Werfverslag 4 voor project: Koning Ridderdijk 44 | 8434 Westende (BE)

Nummer: 952RTW-4

Datum: 30 september 2020 10:00

4.2 Verwijderen alu- & arduin vensterbanken/dorpels

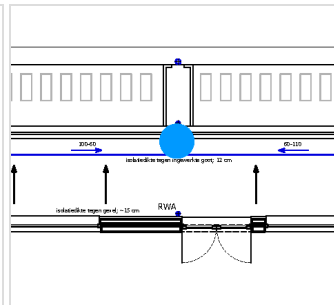
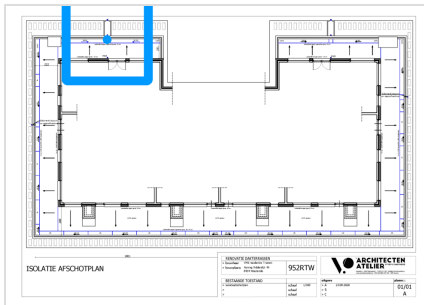
De alu. vensterbanken werden reeds verwijderd. Hierbij geeft de ARCH aan dat ook de blauwe hardsteen dorpels dienen verwijderd te worden. Hierbij vraagt de ARCH, via de SYND., aan de eigenaar van app. 1003 hoe hij binnenin zijn buitenschrijnwerk wenst af te werken. Op heden een open voeg/spleet van binnen naar buiten gezien de rolluiken werden weggenomen.

Op heden kans op waterinfiltratie gezien spleet

4.5 Pomp waterspuwer 2

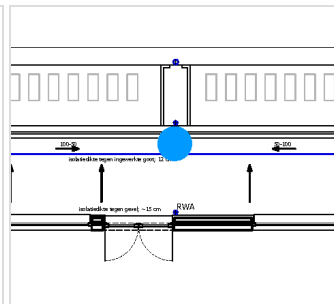
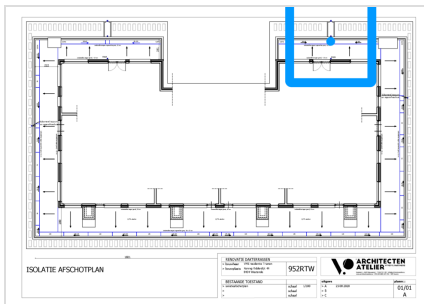
De aanwezigheid van een structurele betonnen balk verhinderd om de 2de waterspuwer lager uit te gaan schieten. In navolging hierop werd een pomp(+vlotter) geplaatst om het water t.h.v. deze spuwer continu weg te pompen/te evacueren.

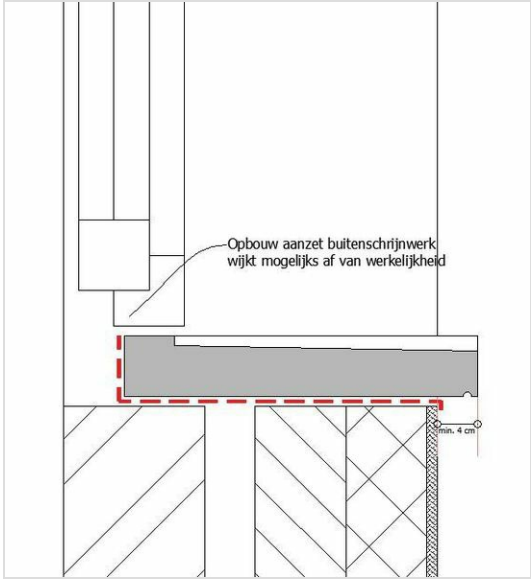
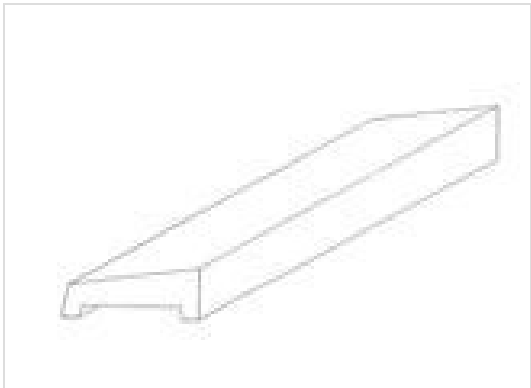
<p>4.6 EPDM Enveloppe</p>	<p>In kader van een correcte waterdichting geeft de ARCH aan dat de dorpels telkens in een gesloten-, waterdichte enveloppe dienen te zitten. Hierbij wordt de EPDM aan de zij- & achterkant opgetrokken en met overlengte voorzien onder de blauwe hardsteen (zie principe detail).</p>  <p>Opbouw aanzet buitenschrijnwerk wijkt mogelijks af van werkelijkheid</p> <p>min. 4 cm</p>
<p>4.7 Beton herstel</p>	<p>ARCH vraagt de AN in kader van de betonherstelling de werken ter plaatste verder af te gaan stemmen met zijn (onder)AN. <i>De AN geeft aan dat hij aanwezig zal zijn op de volgende werfvergadering 9 okt.</i></p>
<p>4.8 Keuze deksteen dakrand</p>	<p>AN stelt volgende type deksteen, binnen het gamma van Dautzenberg, voor t.h.v. opstand dakterras: 20442 B: 42 cm ; D: 8cm - 10 cm.</p> <p>ARCH geeft akkoord hierop mits de helling/ afwatering naar binnenzijde terras geplaatst wordt.</p>
